Krydsombygning Godthåbsvej - Sallingvej - Hillerødgade

Trafikgruppens bemærkninger til det nye forslag:

Figur 1 - Dårlig løsning for cyklist

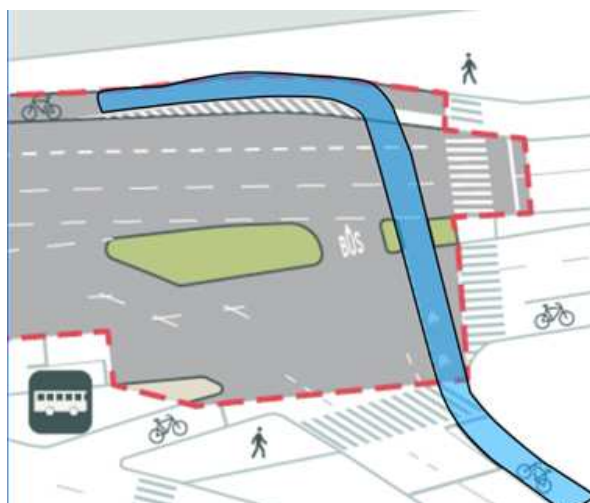
På den nye projektplan er indtegnet en rampe, der fremstår smal og tvinger cyklisten til et brat sving på cykelstien i vestgående retning. På figur 1 er indtegnet med blå farve den plads, der tilsyneladende er afsat for cyklister. Rød pil viser den smalle rampe.

Vil det være muligt at forlænge rampen mod vest og gerne som vist på det forslag vi tidligere har fået tilsendt, jf. figur 2, hvor "cykelruten" fremstår forudsigelig for cyklisterne?

Figur 3 - Nyt forslag, - ingen forbedring

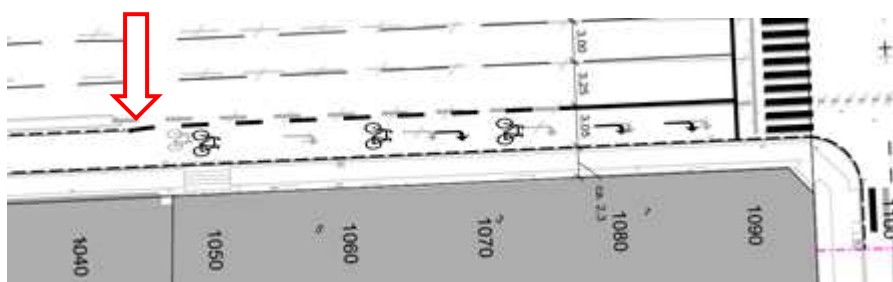
Sallingvej østgående: Det nye forslag er stort set som i dag, jf. figur 3.

At parkeringsbedet er bortfaldet i et nye projekt, er forståeligt nok, men behøver den forlængede cykelsti også at udgå? Se rød pil.

Figur 4 - Tidligere forslag - forlænget cykelsti er at foretrække

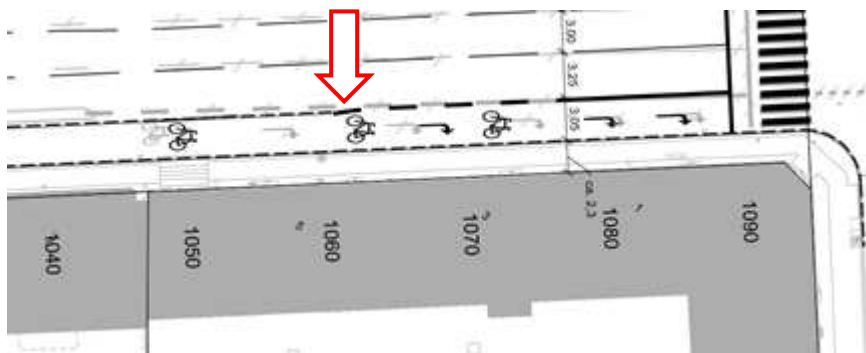
Den forlængede cykelsti er at foretrække, da der herved bliver en kortere strækning, hvor cyklister skal navigere blandt, holdes tilbage af og indtage udstødningsgasser fra biler, der skal til højre.
